Stellungnahmen Ökolöwe und ADFC Leipzig - Zusammenfassung

Planfeststellungsverfahren für Ersatzneubau von drei Eisenbahnüberführungen

ELN = (Weiße) Elster - (Neue) Luppe - Nahle

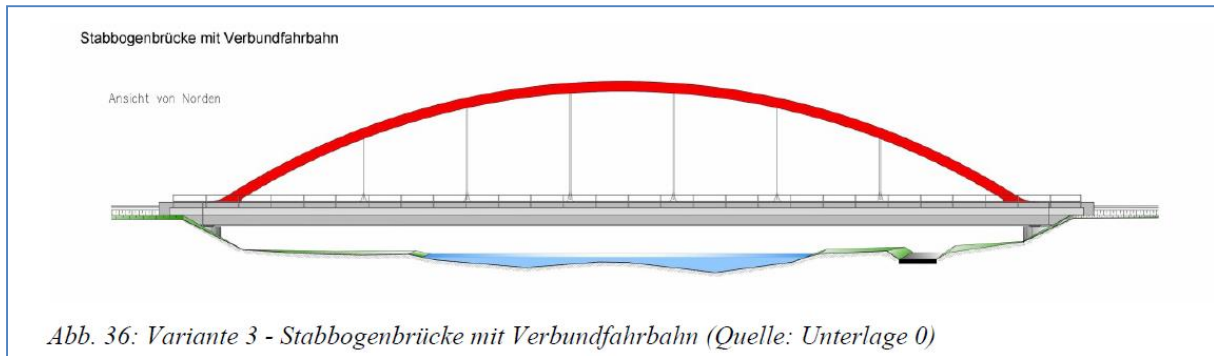
Durch engen Pfeilerabstand und geringes Lichtraumprofil bleiben jedoch die funktionalen Einschränkungen bestehen bzw. werden sie sogar verschärft. Gewässerseitig wird die düstere Kanalisierung manifestiert.

Nachteile gegenüber Vorzugsvariante B2.3:

- Einschränkungen in Funktionalität und Daseinsvorsorge
- Barriere für Hochwasser, Gewässerentwicklung (Uferbiotope) und begleitende Infrastruktur (Wege)
- kostenintensiv (Pfeiler, Bauablauf, geringere Vorfertigung)
